Krycí list ZBV

II/102 hr. hl. města Prahy-Štěchovice, rekonstrukce. ETAPA II

Rekonstrukce vozovky - průtah Štěchovicemi

103/7	24	Rekonstrukce vozovky - Průtah Štěchovicemi / Ochrana proti ostřihu	0,00	386 957,63	386 957,63	0,00	0,00	0,00	0,00	0,00	0,00	0,00	386 957,63	386 957,63	386 957,63	0,00	0,00	0,00	0,00	0,00	0,00
	25		0,00	0,00	0,00	0,00	0,00	0,00	0,00	0,00	0,00			0,00	0,00	0,00	0,00	0,00	0,00	0,00	0,00
	26		0,00	0,00	0,00	0,00	0,00	0,00	0,00	0,00	0,00			0,00	0,00	0,00	0,00	0,00	0,00	0,00	0,00
	27		0,00	0,00	0,00	0,00	0,00	0,00	0,00	0,00	0,00			0,00	0,00	0,00	0,00	0,00	0,00	0,00	0,00
	28		0,00	0,00	0,00	0,00	0,00	0,00	0,00	0,00	0,00			0,00	0,00	0,00	0,00	0,00	0,00	0,00	0,00
	29		0,00	0,00	0,00	0,00	0,00	0,00	0,00	0,00	0,00			0,00	0,00	0,00	0,00	0,00	0,00	0,00	0,00

OCHRANA PROTI OSTŘIKU U ČP. 130 – ČÁST 1

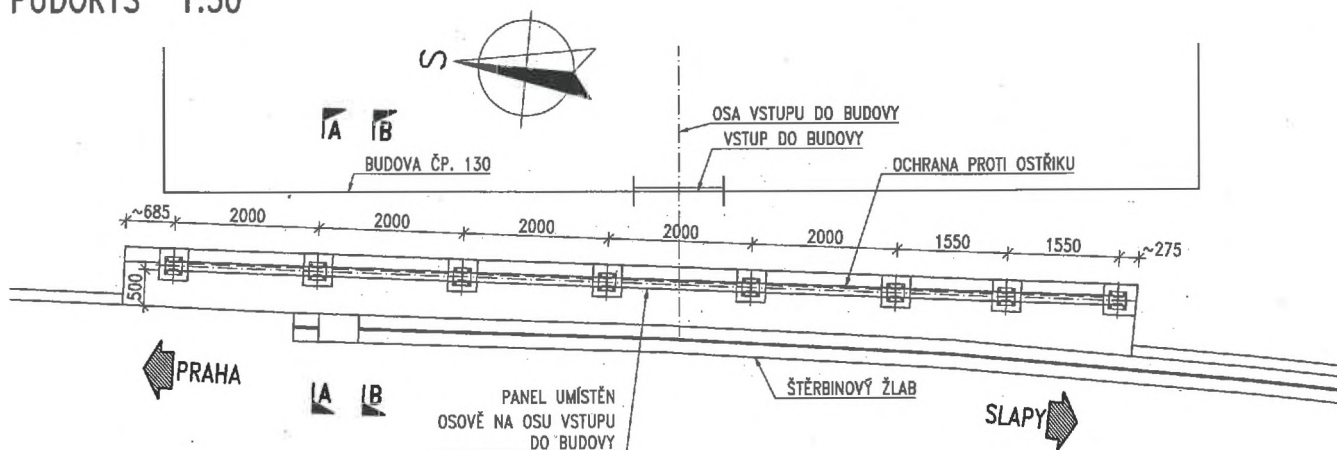
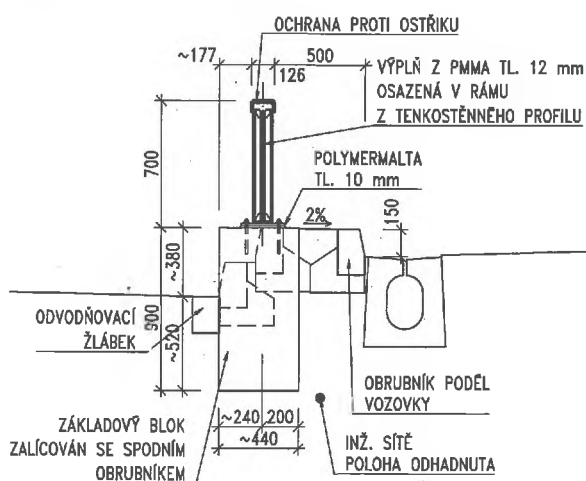
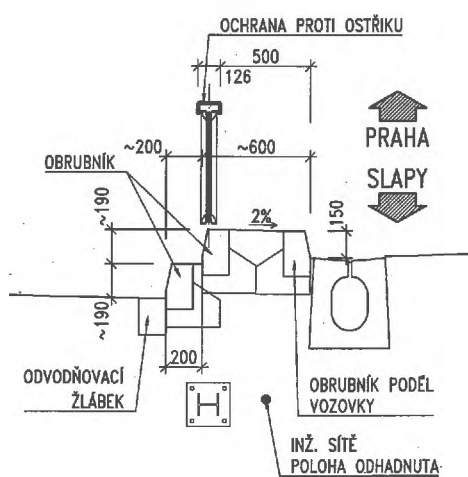
K betonovým květináčům zajišťující ochranu přilehlé budovy proti ostříku sdělujeme, tyto budou tvořit pevnou překážku. S ohledem na jejich umístění není zřejmé, zda bude dodržen bezpečnostní odstup od komunikace. Na základě místního šetření doporučujeme provést ochranu budovy proti ostříku např. zábradlím s plastovými deskami příp. plechem. Nebo mobilní zábranou tvořenou ocelovými sloupky s nataženou fólií. Sloupky budou pevně zakotveny v betonovém úžlabí. Krajiní sloupky budou označeny reflexními prvky.

V závěru loňského roku bylo kromě jiných bodů zahájeno řešení ochrany proti ostřiku u silnice II/102 před čp. 130 ve Štěchovicích. V návaznosti na dohodu z jednání s paní Peckovou a panem Kupkou bylo navrženo osadit krajnici betonovými truhlíky s květinovou výzdobou. Vzhledem ke stísněným šířkovým poměrům ostrůvku za obrubníkem a pozdějšímu nesouhlasu vlastníků čp. 130 bylo toto řešení odmítnuto.

Jako alternativa bylo rozpracováno řešení, které jste navrhl ve svém sdělení ze dne 27. 11. 2020. Tj. použití zábradlí. Viz pdf v příloze.

Na základě výzvy stavebního úřadu a vyjádření policie ČR ohledně problematiky odvodnění vozovky, ochrany proti ostřihu a bezpečnosti silničního provozu budou u domu č. p. 130, 132 a 133 ve Štěchovicích doplněny: ŠŽ, meadrén a upravena obruba, osazena dopravně bezpečnostní zrcadla a zábrana proti ostřihu a ostatní nezbytné stavební úpravy na které bude zpracována PD.
